**W.Sz.Z: TZ-280-33/24**

dotyczy: postępowania na **dostawę czujników oraz kaniul dożylnych dla wcześniaków, noworodków i dorosłych.**

W związku z otrzymanymi zapytaniem do Specyfikacji Warunków Zamówienia, Zamawiający zgodnie z art.135 ust.2 ustawy Prawo zamówień publicznych (t.j. Dz.U.z 2023r. poz.1605z późn. zm.), zwanej dalej Pzp, udziela poniższych odpowiedzi:

**Pytanie Nr 13:**

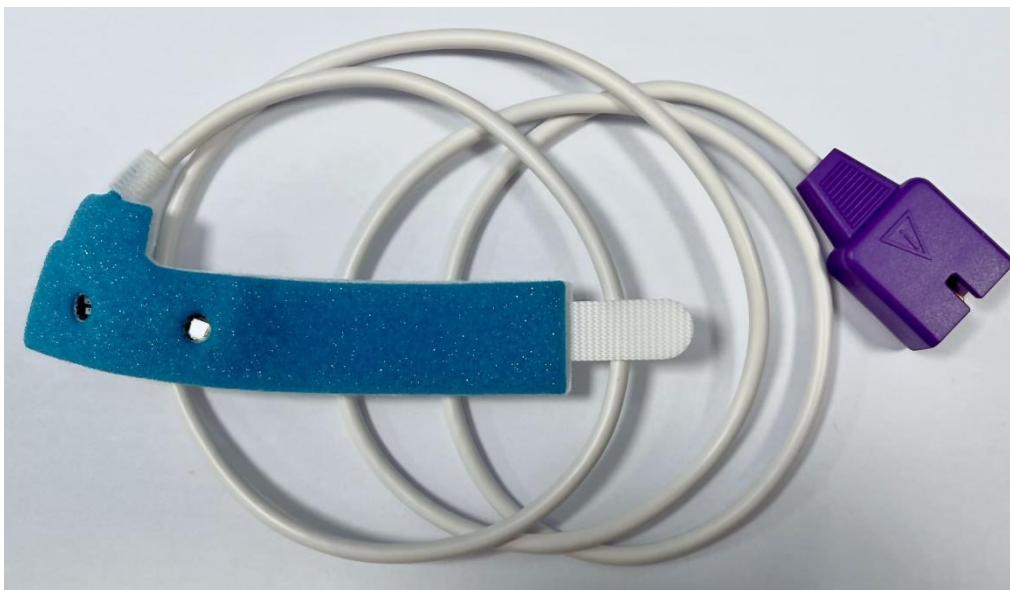
Czy zamawiający dopuści czujniki na podłożu z pianki, mocowane za pomocą rzepu (wizualizacja na zdjęciu poniżej)?

Zamawiający dopuszcza.
